## Landeshauptstadt München

Referat für Stadtplanung und Bauordnung  
Verwaltung Bezirk Ost (Stadtbezirk 17, 18 und 19)

### ***Betrifft: Eingaben / Einsprüche zum Bebauungsplan #2132 (Schulneubau Königswieser Straße)***

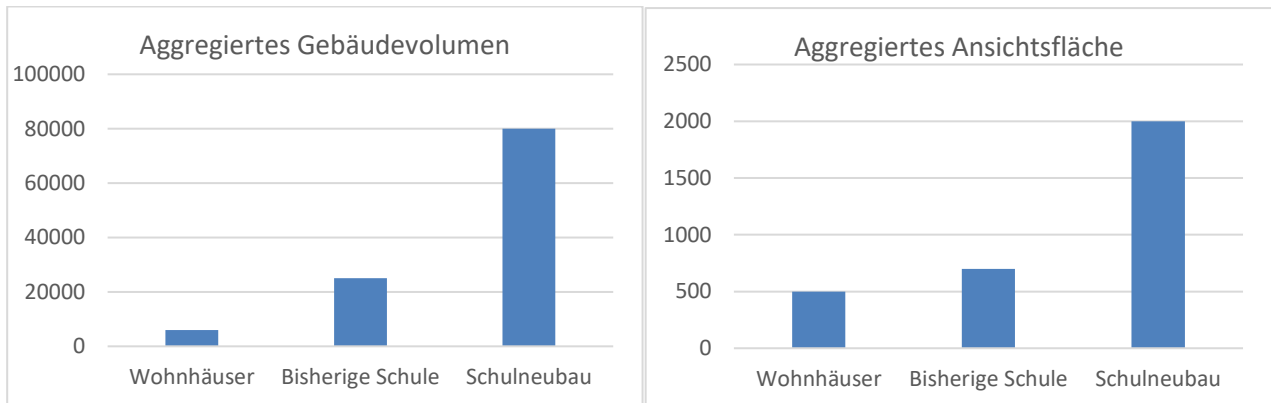
Die geplante Schule grenzt bekannterweise unmittelbar, getrennt durch die schmale Vinzenz-Schüpfer-Straße, an einer kleinteiligen Wohnbebauung. Diese Wohnhäuser verfügen jeweils über ein Gebäudevolumen von rund 800 Kubikmetern und Ansichtsflächen (Sicht von Vinzenz-Schüpfer-Str) von rund 70qm. Der Schulneubau, dessen Volumenkonzept defacto vereinbart ist und die Grundlage für den Bebauungsplan bildet, erreicht bei Ausnutzen der nunmehr erhöhten GFZ auf 1,2 ein geschätztes Gebäudevolumen von rund 80.000 Kubikmetern sowie eine Ansichtsfläche von über 2000qm. Werden alle relevanten Häuser entlang der Straße zusammengerechnet ergibt sich folgendes Bild:

Dies, zusammen mit der geplanten mindestens 3m hohen Schallschutzmauer entlang des gesamten Grundstücks, wird den Charakter der Umgebung maßgeblich verändern, zumal ein Großteil der Flächen der bisherigen Schule durch die Bäume und Sträucher abgedeckt ist, während der Schulneubau aufgrund der darüber hinaus reichenden Wandhöhen deutlich an Präsenz gewinnt. Aus dem bisherigen Bebauungsplan mit moderaten Größen lässt sich ableiten, dass die Schule bisher als Übergangszone zum AEZ und Hochhaus gestaltet war. Der Bebauungsplan hebt durch seine Festsetzungen diese Eigenschaft auf. Bei anderen Schulbauten, z.B. der Schule an der Bernaystraße in Milbertshofen, wurde der Charakter der Wohnsiedlung durch das Einhalten entsprechender Abstände und Begrenzung der Gebäudehöhe auf 4 Stockwerke und rund 15m Wandhöhe berücksichtigt und explizit vom Planer erwähnt.

Eine mögliche Entschärfung wäre in einer veränderten Gestaltung zu finden (flacherer Bau in größerem Abstand). Ergänzend wäre denkbar den gesamten Komplex um mindestens eine halbe Etage unter die natürliche Oberfläche zu legen (ähnlich wie das Gymnasium Fürstenried), was die Ansichtsfläche um bis zu 15% reduzieren könnte. Das Mindeste wäre eine verpflichtende extensive Bepflanzung entlang der Vinzenz-Schöpfer-Straße. Eine solche Begrünung ist im Textteil stärker zu formulieren (z.B. durch Vorgabe von Mindesthöhen der Pflanzen).

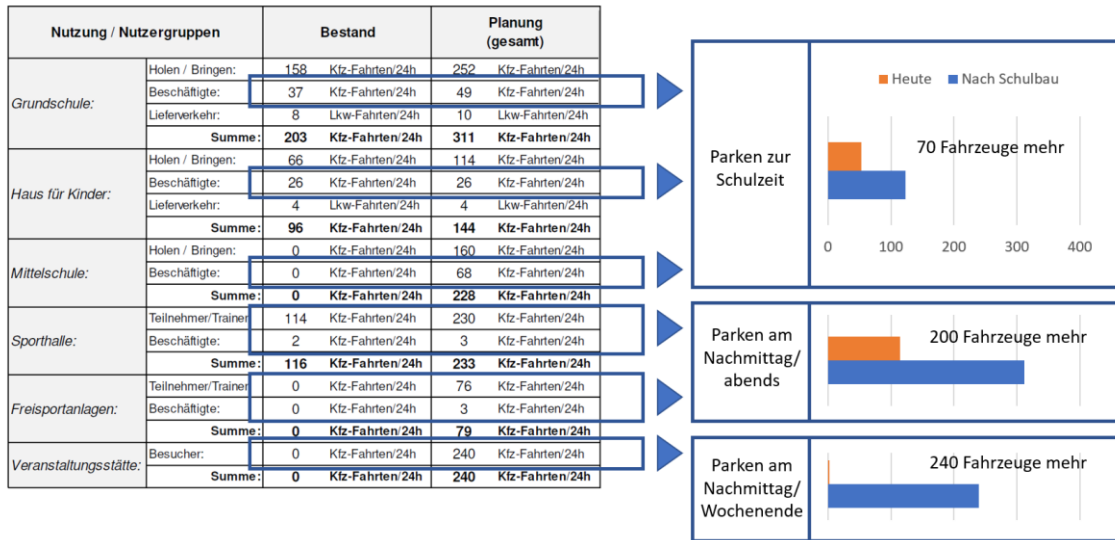
Mögliche Gegenmaßnahmen, die im Zuge der Bauleitplanung zu adressieren und vereinbaren sind:

- Schild „nur Anlieger“ an Straßen, über die ein Stau an der Neurieder Straße umfahren werden kann. Ziel ist den Verkehr innerhalb der Siedlung möglichst zu begrenzen.
- Weitere Reduzierung der Geschwindigkeit im Bereich der Königswieser Straße mit Geschwindigkeitsmessung.
- Verbreiterung der Fahrbahn durch Parkverbote auf der Königswieser Straße, wobei diese Maßnahme aufgrund der Einschränkung für die Anwohner in jedem Fall Teil des Verkehrsgutachtens und damit der Vorkommunikation hätte sein müssen.
- Ausprägung der Vinzenz-Schöpfer-Straße als Spielstraße oder Umgestaltung des Straßenverlaufs (z.B. mit Bauminseln, siehe Bild) um Übersichtlichkeit zu erlangen und geringere Geschwindigkeiten zu erzwingen. Die aktuelle Gesamtsituation wird vor allem einem Weg direkt vor einer Grundschule nicht gerecht.

- Verbot von Hängern, Kleinlastern und Wohnmobilen in der Vinzenz-Schöpfer-Straße sowie der Buchloer Straße (z.B. „Parken nur für PKW“) - eine Maßnahme mit einem sehr günstigen Kosten-Wirkungsverhältnis. Kombiniert mit der zuvor genannten Maßnahme könnte das Risiko ausreichend eingeschränkt werden.

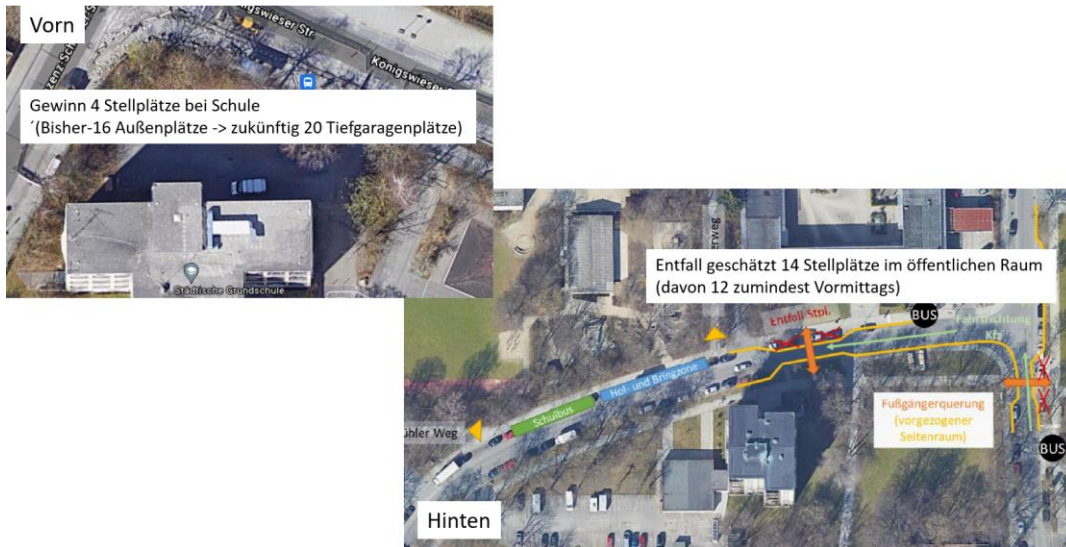
Das Verkehrsgutachten geht von einer deutlichen Steigerung der Fahrzeugbewegungen aus – insbesondere durch die Nutzung der Halle außerhalb der Schulzeiten.

In diesen Zeiten kehren die tagsüber im Verkehr befindlichen Fahrzeuge der Anwohner, insbesondere die (Klein-)Laster, wieder zurück in die Straßen. Gleichzeitig liegt der Nettogewinn an Parkraum praktisch bei null, vormittags ist das Saldo sogar negativ:

Mit der aktuellen Auslegung wird durch den Schulbau ein Parkchaos provoziert und zu Lasten der Anwohner als leicht absehbarer Kollateralschaden bewußt hingenommen. Dies geschieht in dem Wissen, dass bis zum Verändern des Mobilitätsverhaltens Jahre, wenn nicht Jahrzehnte vergehen können. In dieser Zeit werden die Nutzbarkeit meines Eigentums sowie mein Leben wie auch das meiner Nachbarn in mehrfacher Hinsicht beeinträchtigt:
